N/Réf. : IXL20682_706_PU
Gest. : XX
V/Réf. : CIT/URB/AS/ PU2022/304-302/24
Corr: Gauthier Loundja Okandjo
NOVA : 09/XFD/1848968

IXELLES. Rue Vautier, 24 (arch. Xxx)
(= façade avant en ZP de la Maison Rousseau sise Rue Vautier, 20)
PERMIS D'URBANISME : surélever la maison d'un étage et remplacer la brique de parement de la façade avant et mettre en conformité certains travaux, notamment 2 terrasses arrière et le remplacement des garde-corps côté rue

Avis de la CRMS

Modifications années 50

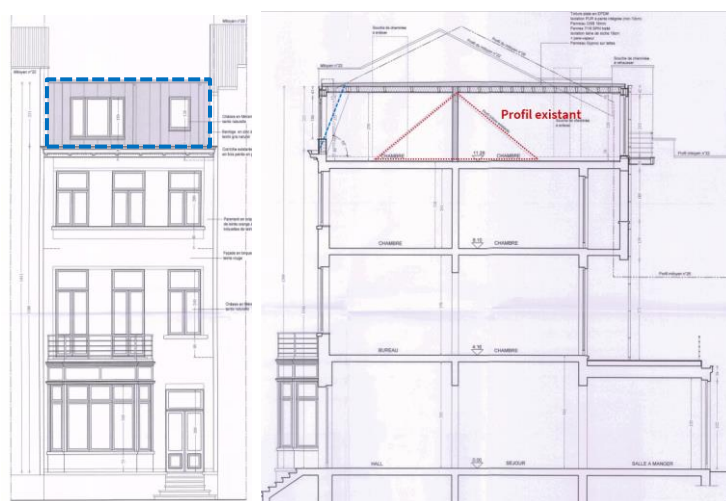
La CRMS ne s'oppose pas à l'extension de l'habitation, déjà surhaussée dans les années '50 parce que l'alignement le permet. Toutefois, vu la qualité et la typologie de cet alignement, il convient de privilégier une typologie de toiture à double versant (plutôt qu'une toiture mansardée revêtue d'un bardage en zinc patiné gris) ainsi qu'une teinte blanche (non grise) pour la corniche restaurée. Cette toiture devrait être percée d'une lucarne en façade arrière plutôt qu'à l'avant comme proposé. Des jours sont permis à l'avant pour autant qu'ils soient parfaitement intégrés à la composition et à l'alignement des étages inférieurs pour en respecter l'ordonnance générale. (nb : la maison voisine de gauche a opéré une extension volumineuse, peu heureuse, derrière le pignon à redents). Il y a également lieu de proposer, pour le bel étage, en remplacement du garde-corps actuel (placé entre 2013 et 2014) tubulaire et particulièrement peu élégant, un garde-corps qui s'accordera mieux avec les caractéristiques du bien et de l'alignement. S'agissant du remplacement du parement actuel en briquettes de teinte orange par des briquettes de teinte rouge, la CRMS questionne la motivation et plus-value de cette intervention.
